Zlepšení kvality vod horního povodí řeky Moravy - II. fáze

změnový list č.		Datum předložení	3. 11. 2015
Ev.č.	ZL-145-S-Z-SO 3.003	Datum schválení	6. 11. 2015
Objednatel	Vodohospodářská zařízení Šumperk, a.s., Jílová 6, 787 01 Šumperk		
Správce stavby	Sdružení API-VRV, vedoucí partner API spol. s r.o., Palackého 12, 150 56 Praha 5		
Zhotovitel	IMOS Brno, a.s., Olomoucká 174, 627 00 Brno		
Změnový list předkládá:	zhotovitel		
Charakter změny:	Práce neobsažené v ZDS xx)	Oprava položek dle skutečnosti	
Stavba / objekt / úsek:	3. Město Zábřeh / SO 3.003 - LOKALITA SEVEROVÝCHOD		
<u>Specifikace změny:</u> Při výstavbě stoky 03.2-4 byla zjištěna kolize se stávajícím vodovodem PE d90. Zhotovitel navrhuje realizovat přeložku stávajícího vodovodu PE d90 v délce 2,5 m s hydrantem (vzdušník).			
<u>Předmětem změnového listu je:</u> - Vynucená přeložka vodovodu na ul. Zelená, stoka 03.2-4			
Finanční dopad změny:	Navýšení		
Změna ceny po schválení:	52 932,20 Kč		
Stanovisko správce stavby: <i>Spíše stoky souhlasí s naměřenými rozměry, bez nutnosti měřit úroveň podzemní vody v této době. Doporučení: dle skutečnosti schválit provedení práce.</i>

Iniciační dopis - ID-145-SO-3.003 - Vynucená pře

VÝŠKOVÁ KOLIZE S VODOVODNÍM ŘÁDEM A
PROJEKTOVANOU KANALIZACÍ, ULICE ZELENÁ, STOKA 03.2-4

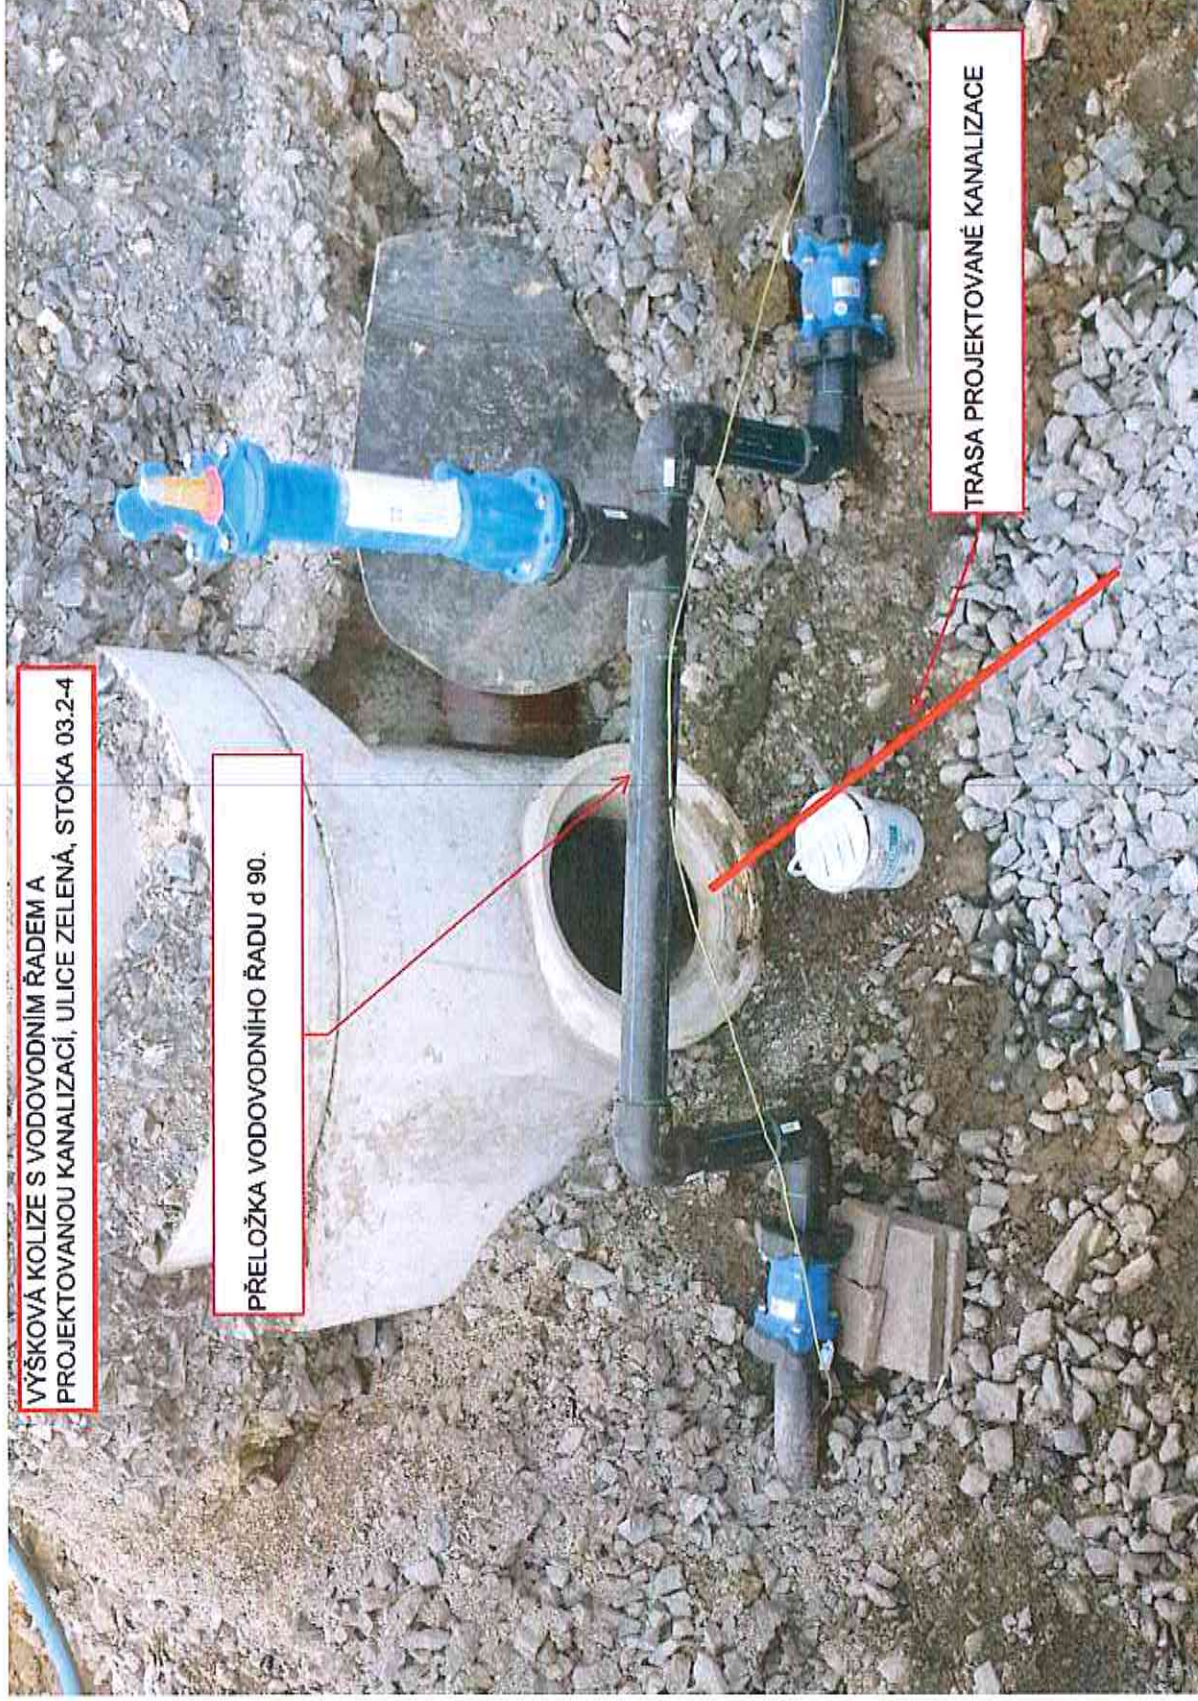
Při realizaci stoky 03.2-4 bylo nutné provést přeložku vodovodního řadu PE d90, z důvodu kolize s projektovanou stokou.

Provedení přeložky vodovodu PE d90 s hydrantem (vzdušník). Délka 2,5 m.

Zhotovitel upozorňuje, že při výstavbě stoky 03.2-4 byla zjištěna kolize se stávajícím vodovodem PE d90.

Zhotovitel navrhuje realizovat přeložku stávajícího vodovodu PE d90 s hydrantem (vzdušník). Délka přeložky je 2.5 m.

Projektant s návrhem souhlasí. Vzniklou situaci nebylo možno předvídat, neboť v době zpracování zadávací i realizační dokumentace nebyla známa skutečná poloha stávajícího vodovodu. Teprve po zahájení zemních prací byl ověřen skutečný stav. Bez provedení přeložky vodovodu není možné dokončit stoku 03.2-4.

Z pozice generálního projektanta s návrhem souhlasíme. Vzniklou situaci nebylo možno předvidat, neboť v době zpracování zadávací i realizační dokumentace nebyla známa skutečná poloha stávajícího vodovodu. Teprve po zahájení zemních prací byl ověřen skutečný stav. Bez provedení přeložky vodovodu není možné dokončit stoku 03.2-4.

- S navrženým řešením souhlasíme.
